Keuringsverslag van een elektrische laagspanning- en zeer lage spanningsinstallatie

NIET CONFORM

Straatnaam Ruwaalstraat
Huisnummer 2
Busnummer -
Postcode 3060
Gemeente BERTEM
Land België

Controlebezoek van een huishoudelijke installatie volgens (KB 08/09/2019) - AREI Boek 1- 6.5. en 4.2.4.3.

Afbeelding schakel- en verdeelbord:

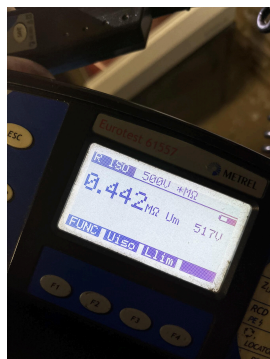
- 11.01 Eéndraadschema van de installatie is niet aanwezig. (Boek 1 Afdeling 2.12 - 2.13 en 3.1.2)
 - 11.03 Situatieschema van de installatie is niet aanwezig. (Boek 1 Afdeling 2.12 - 2.13 en 3.1.2)

- 15.01 De aanduiding van de stroomkringen en/of apparatuur, aansluitklemmen, enz dient aangebracht of vervolledigd te worden. (Boek 1 Onderafdeling 3.1.3.1. en 3.1.3.3.A. en 5.1.6.1)

- 16.01 De differentieelschakelaar aan het begin van de huishoudelijke installatie is niet verzegelbaar. (Boek 1 Onderafdeling 4.2.4.3.)
 - 18.08 De geleiders van het type VOB moeten in daarvoor bestemde buizen, kabelgoten geïnstalleerd worden. (Boek 1 Onderafdeling 5.2.9.3. en 5.2.9.6.)

- 18.17 De niet-gebruikte leidingen verwijderen of aan de uiteinden te isoleren. (Boek 1 Onderafdeling 4.2.3.3.b)
 - 19.02 Loshangende schakelaars, contactdozen en/of aftakdozen dienen degelijk bevestigd te worden. (Boek 1 Afdeling 1.4.1. & 1.4.2)

- 19.03 Loshangend elektrisch materieel dient degelijk bevestigd te worden. (Boek 1 Afdeling 1.4.1. & 1.4.2)
 - N3 Het is niet uitgesloten dat bij een nacontrole bijkomende inbreuken worden vastgesteld bij voorleggen schema's.
